高新一中宿舍楼设计图纸问题汇总

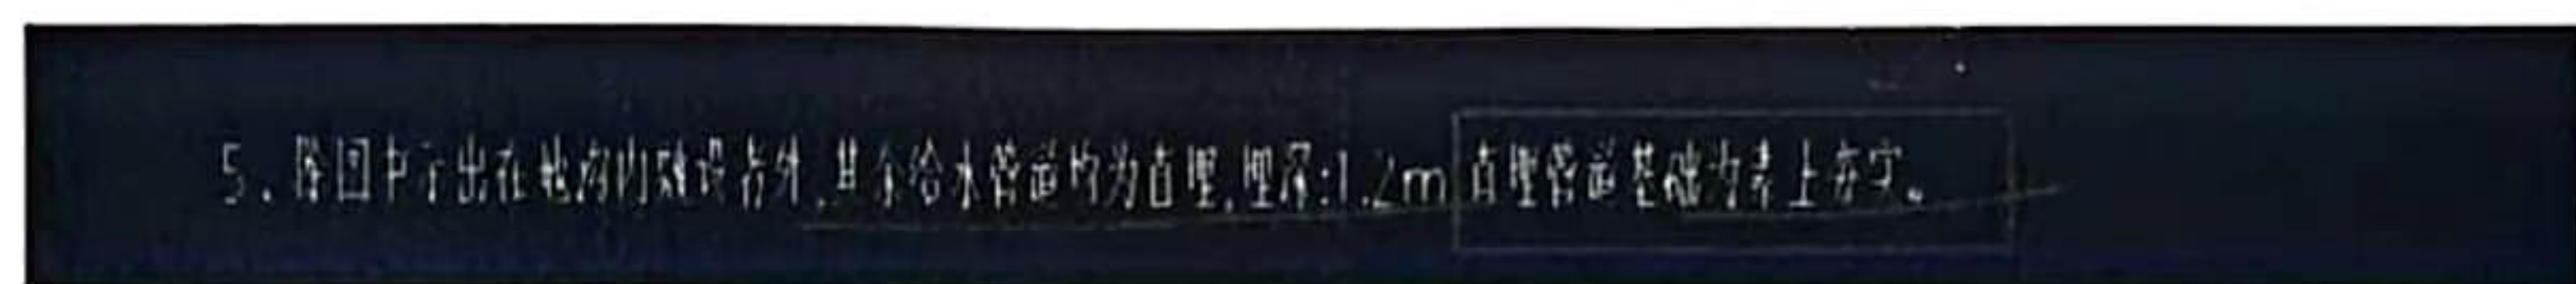
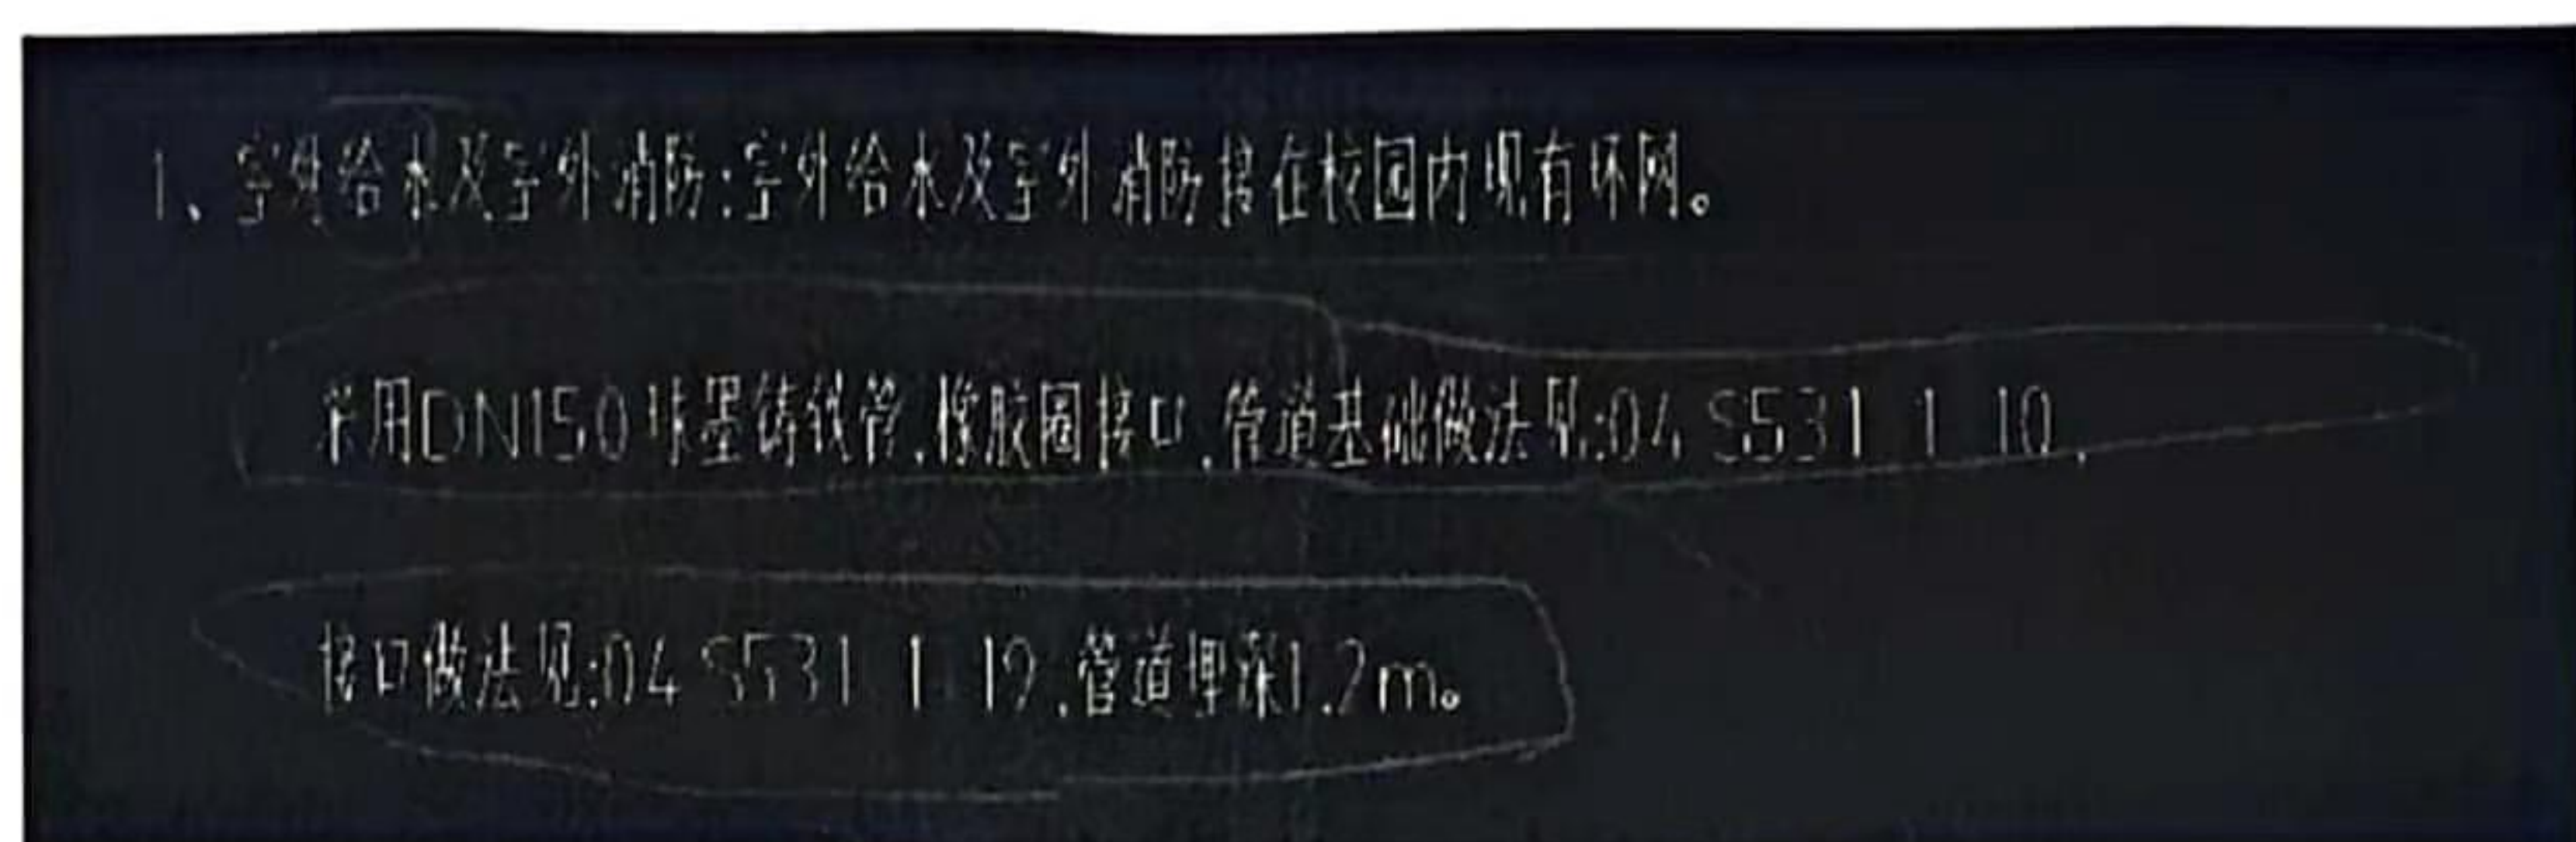
6、室外给排水：室内消防泵出水管道材质说明中为镀锌钢管，材料表中为球墨铸铁管道，前后不一致，按镀锌钢管还是按球墨铸铁管？管道基础做法按开挖直埋，还是按图集 04S531-1-10 施工？请明确。

2、室内消防泵出水管：采用DN100，管道承压能力不小于1.6MPa的热浸锌镀锌钢管，法兰连接，室外埋深1.2m，应做好防腐措施。

回复：按镀锌钢管，按照图集 04S531-1-10 施工。
